CENTRO COMMERCIALE SV 5.750 – committenti: MIGROSS SPA – CASABELLA SNC

OSSERVAZIONI ALL'ELABORATO RT-01:

STUDIO DEL TRAFFICO rev. B del 12.10.2015

INTEGRAZIONE ALL'OSSERVAZIONE PRESENTATA

Intersezione semaforizzata tra S.R. 11 e Via Trieste

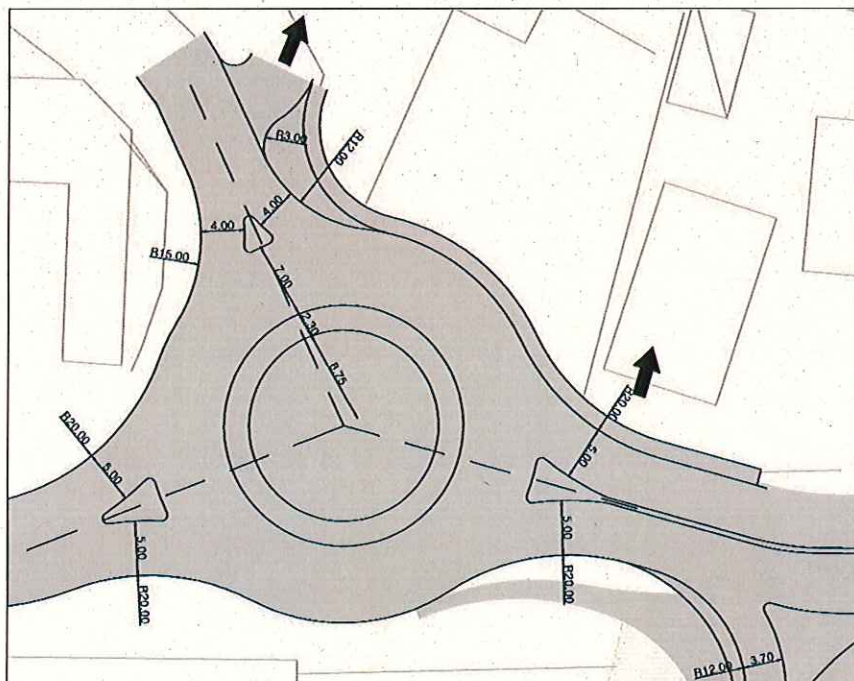
L'analisi proposta non ha tenuto in alcuna considerazione il nodo semaforizzato di Via Trieste in corrispondenza della S.R. 11.

L'intersezione in oggetto invece ricade nell'ambito di un progetto preliminare di fluidificazione del traffico già valutato e approvato da opportuna Conferenza di Servizi, alla presenza di Provincia di Vicenza, Comune di Vicenza e Veneto Strade Spa.

Nell'ottica di una più ampia riqualificazione dell'asse, in quel punto singolare l'amministrazione ritiene il nodo particolarmente rilevante in quanto costituisce il naturale punto di accesso all'abitato di Creazzo. L'intersezione, che connette viale Trieste e la SR11, è attualmente regolamentata da un impianto

semaforico e dotata di segnaletica orizzontale e verticale adeguata, nonché di isole spartitraffico, lungo viale Trieste, che separano i flussi in attestamento all'intersezione. Questa intersezione permette l'immissione sulla SR11 per i veicoli che provengono dal comune di Creazzo ed è sprovvista di attraversamenti pedonali.

Il progetto preliminare approvato prevede l'eliminazione del semaforo e la realizzazione di una intersezione a rotatoria.

L'attuale proposta di riqualificazione prevede una rotatoria con le seguenti caratteristiche:

- Diametro esterno 36.00 m,
- Anello di rotazione 7.00 m;
- Diametro isola centrale 17.50 m;
- Fascia sormontabile di 2.30 m;
- Larghezza corsie di entrata e di uscita 3.00 – 4.00 m.

Saranno realizzate anche cordolature centrali necessarie alla separazione dei flussi in transito nei due sensi, volti al fine di impedire le svolte a sinistra e limitare l'incidentalità.

Attuale intersezione tra S.R. 11 e Viale Italia

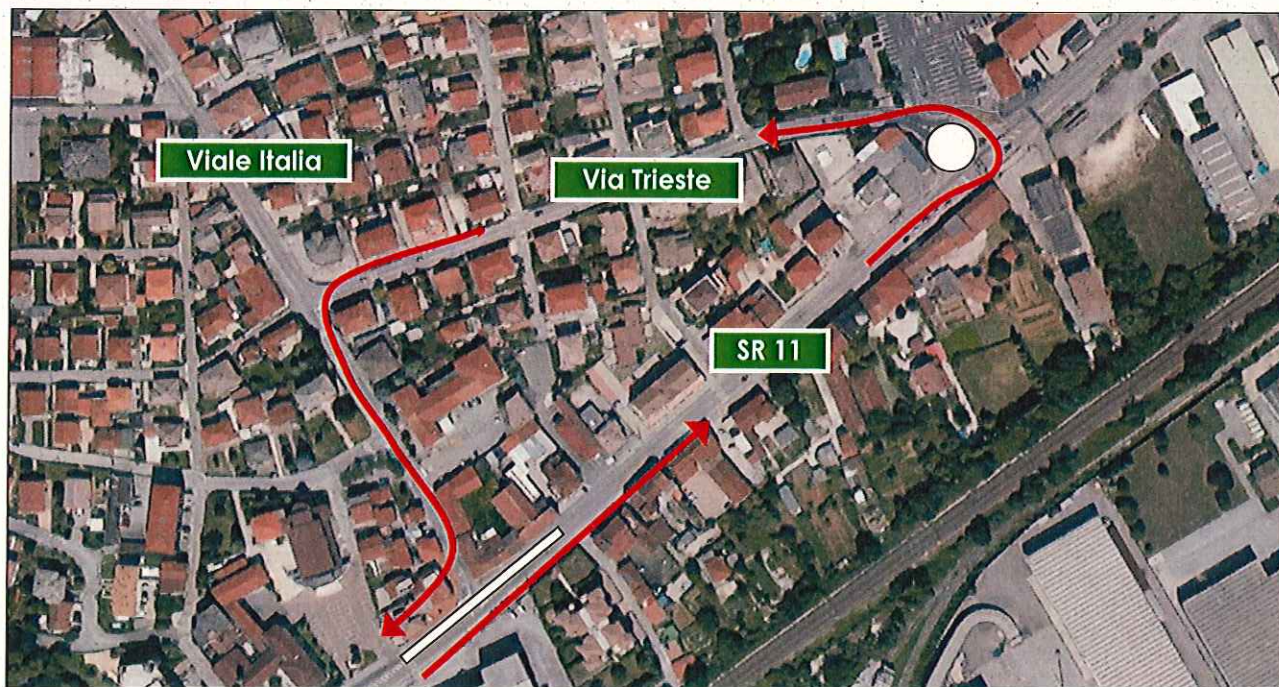
La realizzazione della rotatoria di cui sopra consentirà la semplificazione del nodo di intersezione tra Viale Italia e la SR 11. Attualmente è possibile svoltare a sinistra provenendo da Altavilla, e svoltare a destra provenendo da Creazzo / Viale Italia.

Allo stato attuale i veicoli sostano al centro della carreggiata nella canalizzazione in attesa di svoltare, sopportando spesso ritardi notevoli in conseguenza dell'intenso flusso di veicoli provenienti da Vicenza.

Inoltre la mancanza di separazioni fisiche e gli spazi in gioco, portano alcuni conducenti provenienti dalla strada secondaria a svoltare a sinistra verso Vicenza nonostante l'obbligo imposto dalla segnaletica orizzontale e verticale.

Il nodo va rivisto attraverso la realizzazione di cordolature spartitraffico e opportuna segnaletica orizzontale e verticale al fine di trasformare l'ultimo tratto di Viale Italia a senso unico in uscita verso la S.R. 11. E' necessario dare anche continuità al percorso pedonale parallelo alla SR 11.

In ragione della realizzazione a rotatoria di cui al punto precedente l'ingresso a Creazzo sarebbe consentito quindi su Viale Trieste in manovra agevolata attraverso l'impegno della rotatoria. In tal modo anche l'ingresso e l'uscita dal distretto sanitario sarebbe agevolato, fattore determinante anche per gli abitanti di Altavilla.
